中部電力

浜岡原子力発電所
基準津波の策定のうち地震による津波について
(コメント回答)

2023年10月25日

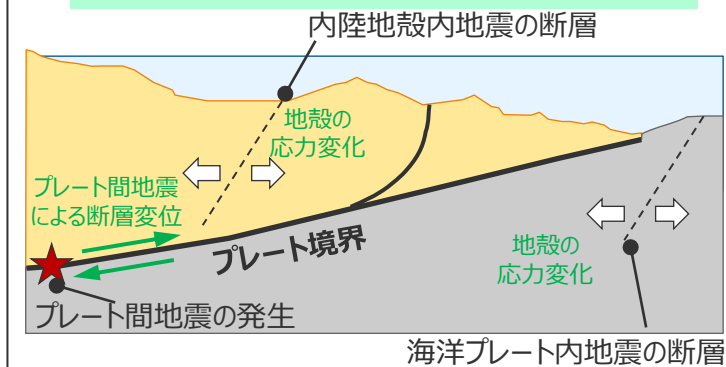
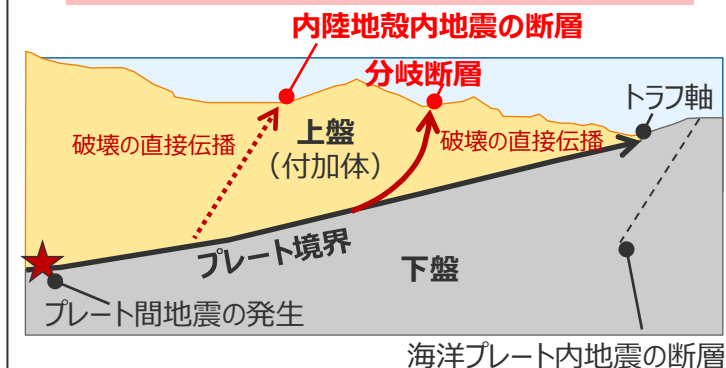
- プレート間地震と海洋プレート内地震の組合せ要否について、審査ガイドに照らし、敷地の地学的背景、津波発生要因の関連性に関する既往知見と事実関係を十分に検討し、プレート間地震と海洋プレート内地震を組合せる必要がないという論理構成を再整理すること。

- プレート間地震と海洋プレート内地震の組合せ要否について、敷地の地学的背景、津波発生要因の関連性に関する既往知見と事実関係を、**(1)プレート間地震に伴う応力変化による離れた別の大地震の発生**、**(2)プレート間地震の破壊の直接伝播による一体性のある連動発生**の観点から、プレート間地震と海域の活断層による地殻内地震との組合せ要否と合わせて再整理した。

- その結果、「**(1)プレート間地震に伴う応力変化による離れた別の大地震の発生**」について、国内外のM9クラスの地震および南海トラフの地震の事例によると、プレート間地震に伴う応力変化が影響して津波を発生させるような大規模（M7以上）の内陸地殻内地震もしくは海洋プレート内地震が発生する頻度は稀であるとともに、これらの地震は、プレート間地震の発生後、早いものでも1時間程度～10年程度の時間間隔を持って発生していることから、津波が組合さる蓋然性は非常に低い。また、南海トラフでは、プレート境界の上盤・下盤ともプレートの陸沖方向の圧縮による逆断層型の断層が分布しており、逆断層型の断層はプレート間地震に伴う伸張作用により活動が緩和される方向となる。これらのことから、プレート間地震に伴う応力変化によって、別の大規模な内陸地殻内地震もしくは海洋プレート内地震が同時発生する津波評価上の関連性はなく、**(1) 応力変化の観点からは、プレート間地震との組合せを考慮する必要はないと評価した。**

- また、「**(2)プレート間地震の破壊の直接伝播による一体性のある連動発生**」について、**上盤の分岐断層**は、プレート間地震の破壊が伝播することを示す知見があることから、プレート間地震と津波評価上の関連性があると評価し、これを考慮した津波評価を実施することとした。上記に関連して、**同じく上盤に位置する分岐断層以外の内陸地殻内地震の活断層**についても、分岐断層とされる知見や地形的特徴はなく、プレート間地震の破壊が伝播する可能性は低いものの、分岐断層と同じ上盤に位置していることを慎重に考慮して、**(2)破壊伝播の観点から、プレート間地震と津波評価上の関連性があると評価し、プレート間地震との組合せを考慮することとした。**
一方、**下盤の海洋プレート内地震**は、プレート境界から枝分かれしプレート間地震の破壊が伝播する分岐断層が上盤の付加体に形成される固有の構造であり下盤では形成されないこと、プレート間地震の破壊が伝播する海洋プレート内地震の断層が確認された知見・事例もないことから、**(2)破壊伝播の観点からも、プレート間地震と津波評価上の関連性はなく、プレート間地震との組合せを考慮する必要はないと評価した。**

- なお、プレート間地震と海洋プレート内地震を組合せないという評価方針は、国内外の巨大地震に関する最新知見を踏まえて南海トラフの最大クラスの津波を想定した内閣府(2012)が、南海トラフのプレート間地震と海洋プレート内地震とは「別地震とし、一体性のある連動については想定しない」としていることと、整合的である。

陸域部も含めた全体の地震モーメントを津波予測式に用いる場合のイメージ (平面図)

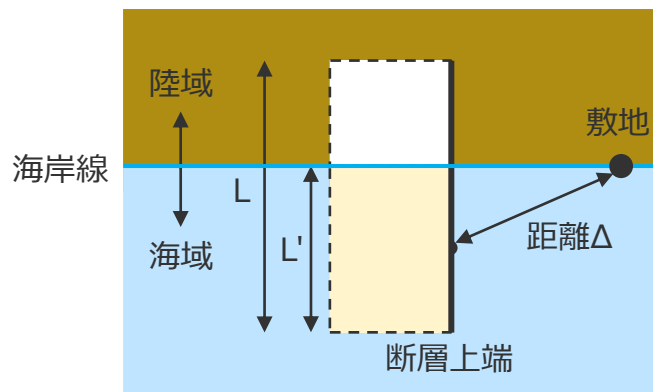
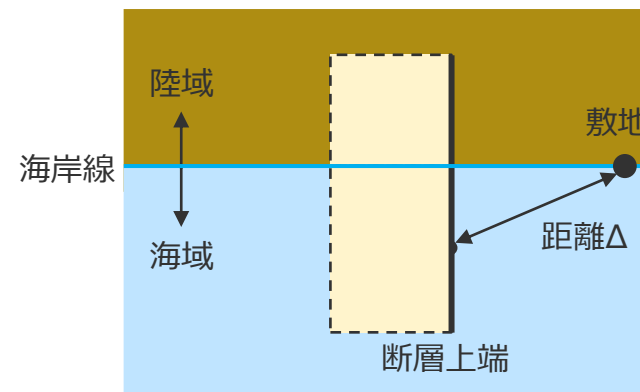
No.2コメント回答 (阿部(1989)による津波予測式に用いる地震モーメント) 海域の活断層による地殻内地震の津波評価の概要とコメント回答との関係

対象となる断層が海域から陸域に連続して分布する場合には、阿部の予測式に用いる地震の規模 (地震モーメント) として、地震全体の地震モーメントではなく、津波発生に寄与する海域部の地震モーメントを用いて津波予測式による評価を行うこととし、 M_0 を海域部の長さ L' と全体の長さ L との比で按分した値を用いる。

■ 地殻内地震として考慮する活断層による地震について、阿部(1989)による津波予測式を用いて津波高を評価し、敷地への影響が相対的に大きい「御前崎海脚西部の断層帯の地震」、「A-5・A-18断層の地震」、「A-17断層の地震」および「遠州断層系の地震」を検討対象として選定した。

（No.3コメント回答に伴う変更：A-5・A-18断層の地震の断層パラメータ）

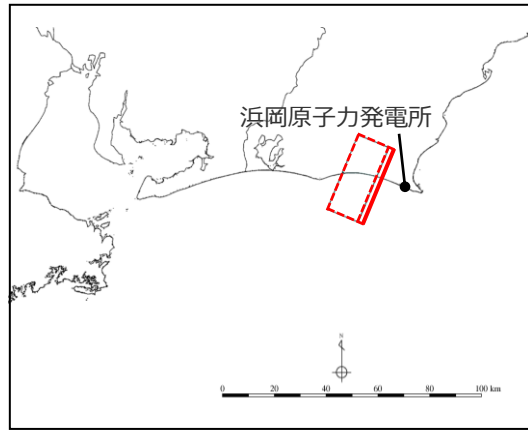
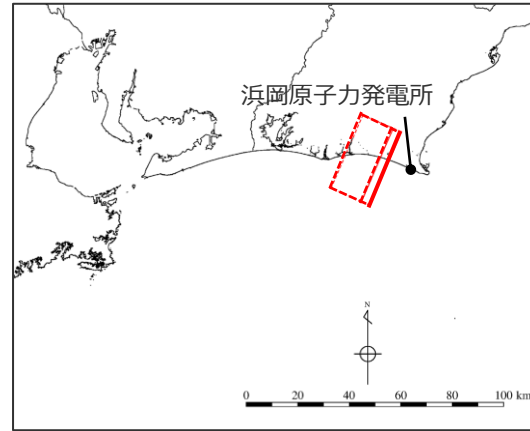
No.3コメント回答（海域の活断層による地殻内地震のパラメータスタディの範囲）

- 「A-5・A-18断層の地震」の基本モデルは、活断層調査結果に基づき土木学会(2016)の方法を用いて設定している。
- A-5・A-18断層の断層上端深さは、今回は2kmとしていたが、今回、津波評価上、土木学会(2016)に基づき0kmと設定した。それに伴い、断層幅、断層面積およびすべり量も変更となった。波源モデルおよび断層パラメータの変更は以下のとおり。

項目	前回の設定値 (断層上端深さ2km)	今回の設定値 (断層上端深さ0km)	設定根拠
断層長さ L(km)	31.0	31.0	活断層調査結果を反映
断層幅 W(km)	20.3	22.6	断層上端・下端深さおよび傾斜角より算出
断層上端深さ (km)	2	0	活断層調査結果を反映 →土木学会(2016) ^{※1}
断層下端深さ (km)	15	15	土木学会(2016)
傾斜角 (°)	60 (深さ6km以浅) 35 (深さ6km以深)	60 (深さ6km以浅) 35 (深さ6km以深)	活断層調査結果を反映
断層面積 (km ²)	630	701	断層長さ×断層幅
地震モーメントM ₀ (Nm)	4.2×10 ¹⁹	4.2×10 ¹⁹	武村(1998) ^{※2}
Mw	7.0	7.0	※3
剛性率μ (N/m ²)	3.5×10 ¹⁰	3.5×10 ¹⁰	土木学会(2016)
すべり量 D(m)	1.9	1.7	M ₀ =μDLWの関係
すべり角 (°)	90	90	逆断層

御前崎海脚西部の断層帯の設定を参照したパラメータスタディ

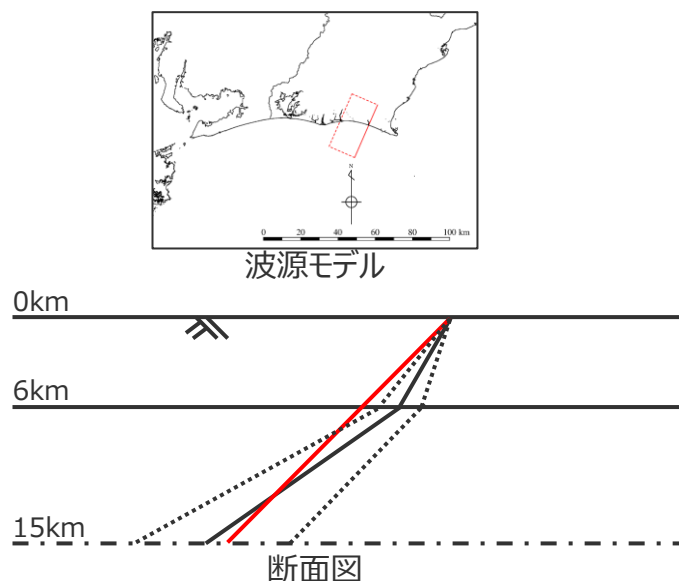
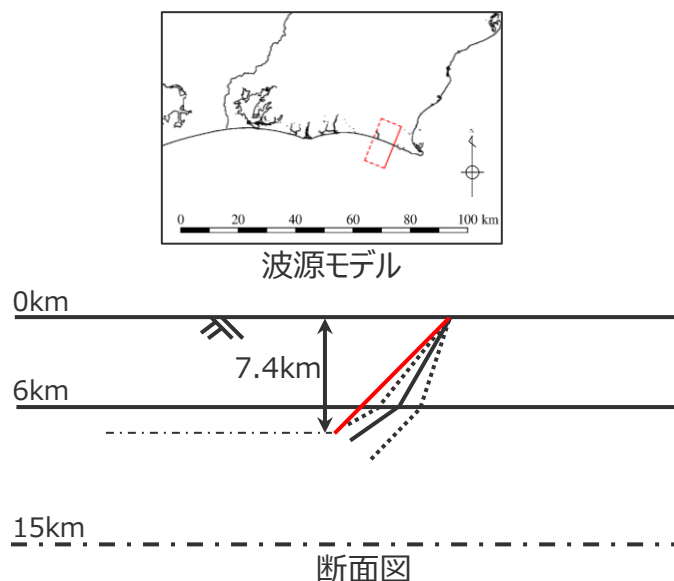
- 音波探査記録等の調査範囲においては地下深部に連続する断層が認められないA-5・A-18断層およびA-17断層の傾斜角のパラメータスタディについては、これらの断層の周辺に分布する同タイプの逆断層である御前崎海脚西部の断層帯の設定を参照した傾斜角のパラメータスタディ（基準とする傾斜角（60°(浅部)・35°(深部)） $\pm 10^\circ$ ）を行っている。
- ここでは、地震調査委員会(2017)等に基づき、逆断層であるA-5・A-18断層およびA-17断層の傾斜角を浅部・深部ともに45°とした場合の津波評価を行い、御前崎海脚西部の断層帯の設定を参照したパラメータスタディと比較することにより、傾斜角のパラメータスタディの妥当性を確認する。

■ 以上、①敷地周辺の海域の活断層の傾斜角に関する知見、②断層面が確認できない活断層の傾斜角の想定方法に関する知見の確認により、A-5・A-18断層とA-17断層の傾斜角のパラメータスタディの範囲（基準(60°(浅部)・35°(深部))±10°）の設定が妥当であることを確認した。
